DEPARTEMENT DE L'OISE

COMMUNAUTE DE COMMUNES de la PICARDIE VERTE

RAPPORT d'Enquête Publique	Décision en date du 6 octobre 2025 de Madame la Présidente du Tribunal Administratif d'Amiens, NUMERO D'ENQUETE : E25000142 / 80 Arrêté n° : 0001_2025AT du 4 novembre 2025 de Madame la Présidente de la Communauté de Communes de la Picardie Verte.
Objet : Siège de l'enquête :	Elaboration du PLUi de la Communauté de Communes de la PICARDIE VERTE Communauté de communes de la Picardie Verte, 3, rue de Grumesnil, 60220 Formerie
Commission d'enquête :	Christophe de PONTON d'AMECOURT, président, Pierre BICHON, titulaire, Régis de LAUZANNE, titulaire.

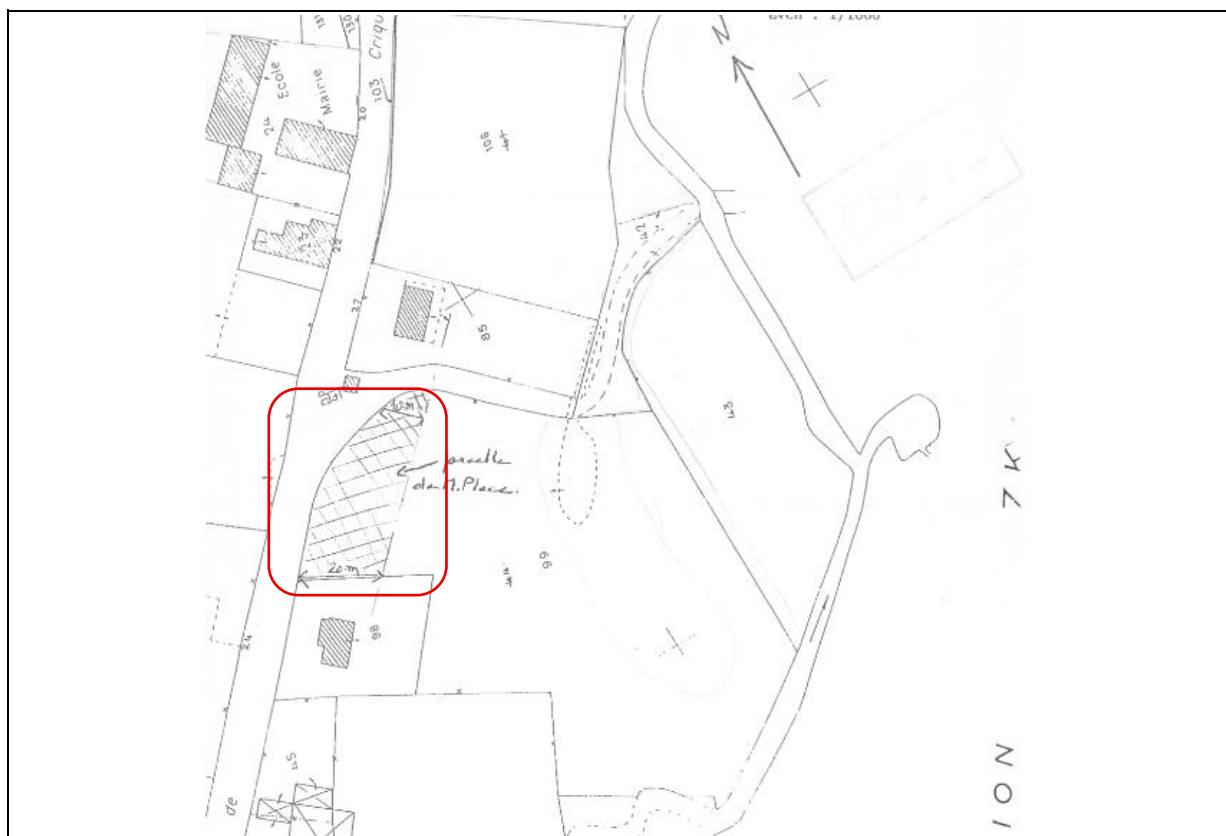
Permanence	DATE		PJ	OBSERVATION
CCPV	18/12/2025	@22 et @26	Oui	M. PLACE
Bonjour, Nous sommes propriétaires d'un terrain jusqu'alors constructible à Lannoy-Cuillère cadastré AB 99 sur ce dit terrain environ 2000 M2 était jusqu'alors avec un certificat d'urbanisme positif (b07 délivré le 27/01/2023). Ce terrain acheté 30000 euros il y a 20 ans ne vaudrait plus rien s'il devenait zone naturel . Ce terrain est mis en vente actuellement afin de financer les études de ma fille partie à l'étranger mon agent immobilier vient de trouver un acheteur afin de construire en centre village face à la mairie. Il est tout a fait possible de borner le terrain sur la partie constructible si cela peut faciliter ma demande. Par ailleurs la contribution @26 est une confirmation, de la part d'un agent immobilier, d'un acquéreur pour le terrain de M. Place : Je vous confirme avoir en ma possession un acquéreur qui a fait une proposition d achat en ce qui concerne ce terrain, par l intermédiaire de l agence FIM IMMOBILIER, au prix de 55000 euros FAI soit 50 000 euro net vendeur dans le projet de construire une maison dans les règles d urbanisme existant jusqu à ce jour. Il souhaite réaliser ce projet dans les meilleurs délais. cette proposition à été acceptée par Mr Place: propriétaire aujourd'hui Espérant votre avis favorable à ce projet, dans l'attente de votre réponse, je reste à votre disposition Cordialement Dominique Geneste 0607695000 fim.aumale@orange.fr

Commission d'enquête	Une partie de la parcelle 99 est constructible. M. Place a déposé un CU il y a plus de 18 mois. Il dispose actuellement d'un acheteur, ceci est confirmé par un agent immobilier d'Aumale. Avis favorable pour maintenir cette partie de parcelle constructible.
Réponse CCPV	<i>La CCPV indique que le règlement graphique sera modifié pour classer en zone Uc la partie du terrain située le long de la rue, en dehors des espaces supposés humides qui resteront, eux, en zone naturelle.</i>
Commission d'enquête	La commission prend acte de la décision de la CCPV.

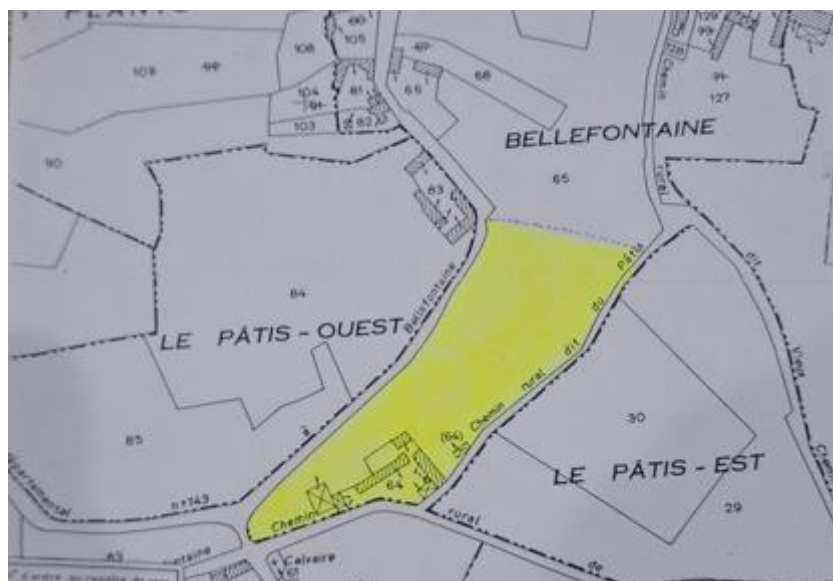
COURRIELS	DATE		PJ	OBSERVATION
@57	16/12/2025	R01		M. VERSCHAEVE
Dans le cadre de l'enquête publique du Plan Local d'Urbanisme intercommunale, nous souhaitons formuler une observation concernant notre propriété située au 1 chemin des cendreaux 60650 Hannaches (Hameau de Bellefontaine), cadastrée parcelle 166. Il s'agit d'un ancien corps de ferme composé d'une habitation existant et de deux granges organisées autour d'une seule cour, en tant que particulier et Non exploitant agricole. L'ensemble constitue un bâtiment rural cohérent et ancien, aujourd'hui inclus dans un secteur classé en zone agricole dans le projet du PLUI. A ce jour nous sollicitons le classement de la parcelle 166 en zone constructible soit étudié dans le cadre du PLUI. Toutefois nous souhaitons attirer votre attention sur le fait que notre demande ne concerne que le bâti existant. Un projet consistant éventuellement en la réhabilitation des granges existantes dans leurs volumes actuelles, afin de permettre la création d'habitation destinée à usage familial notamment pour nos enfants. Veuillez trouver en PJ l'extrait du plan cadastral fourni lors de l'achat de notre propriété en 2001. Nous vous remercions par avance de l'attention portée à cette observation. Cordialement Mr et Mme VERSCHAEVE

Commission d'enquête	Avis favorable pour permettre la transformation de granges en habitation. Cela permet d'entretenir le patrimoine rural et peut contribuer à maintenir la jeunesse.
Réponse CCPV	<i>Les bâtiments présents sur cette parcelle seront identifiés par le règlement graphique comme pouvant changer de destination.</i>
Commission d'enquête	La commission prend acte de la décision de la CCPV.

Visite de BELIARD Aleth

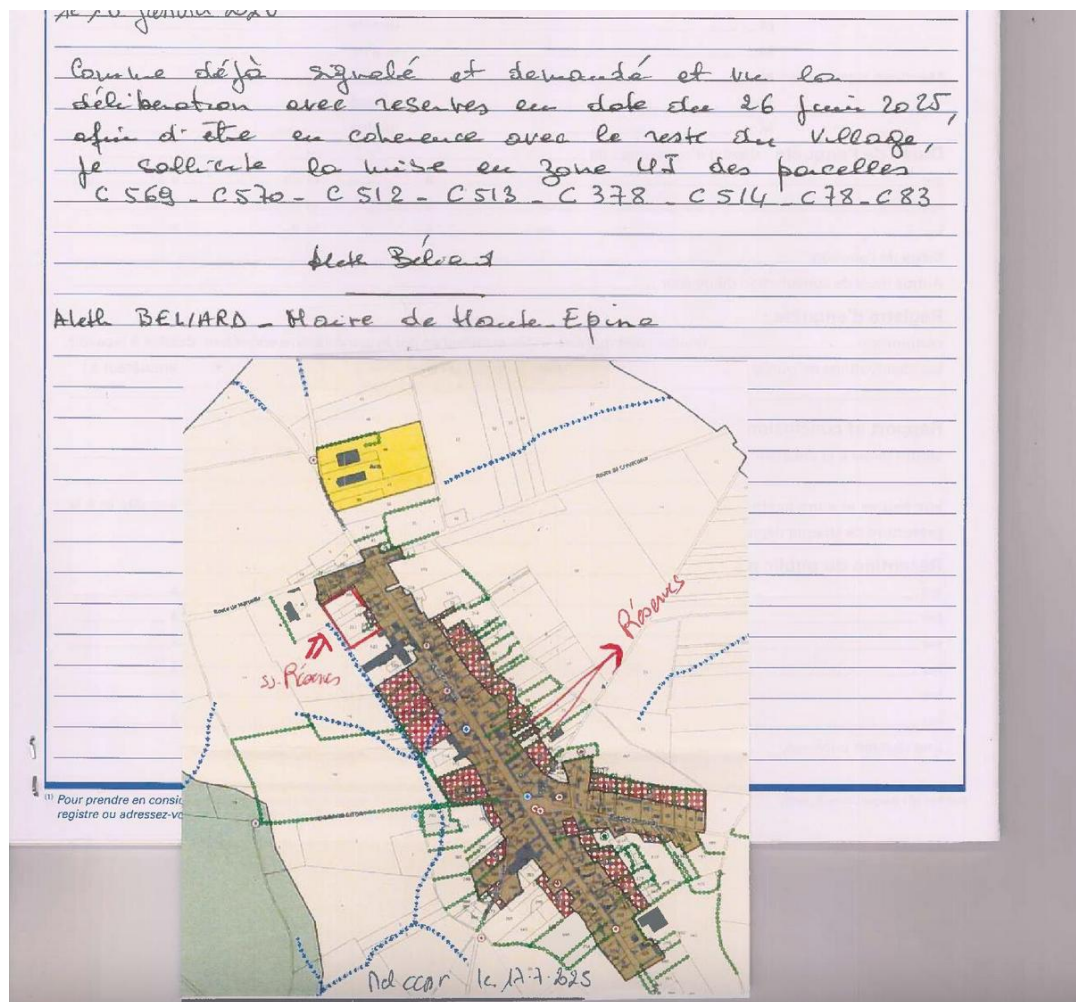
Permanence	DATE	PJ	OBSERVATION
Haute Epine	16/01/2026	R149	1

Commission d'enquête	Quel positionnement du MO ?
Réponse CCPV	Le secteur qui va de la parcelle C514 à C569 sera classé en zone Uj, de façon à faire preuve d'équité à travers le zonage appliqué. A l'inverse, les parcelles C78 et C83 seront maintenues en zone agricole. La demande de classement en zone Uj ne se justifiant pas étant donné l'occupation du sol sur ces parcelles.
Commission d'enquête	La commission prend acte de la décision de la CCPV.

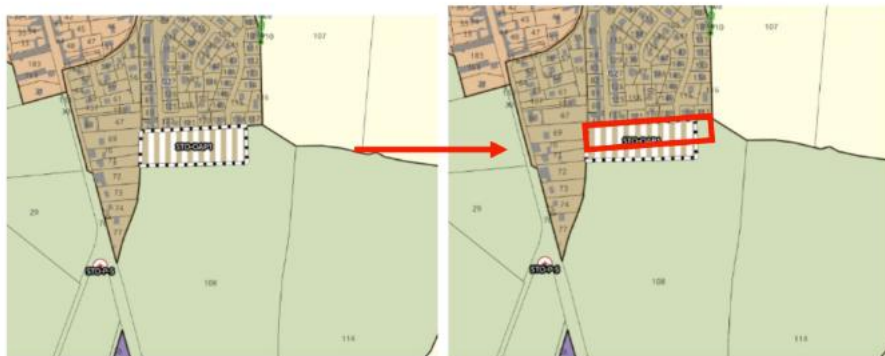
Sur la parcelle ZC108 à Saint Omer en Chaussée, je souhaiterais que le contour de la zone 1AUc soit modifiée, à surface équivalente comme sur le schéma afin d'avoir une continuité dans les habitations et ainsi faciliter les manœuvres des engins agricoles sur la parcelle ZC108
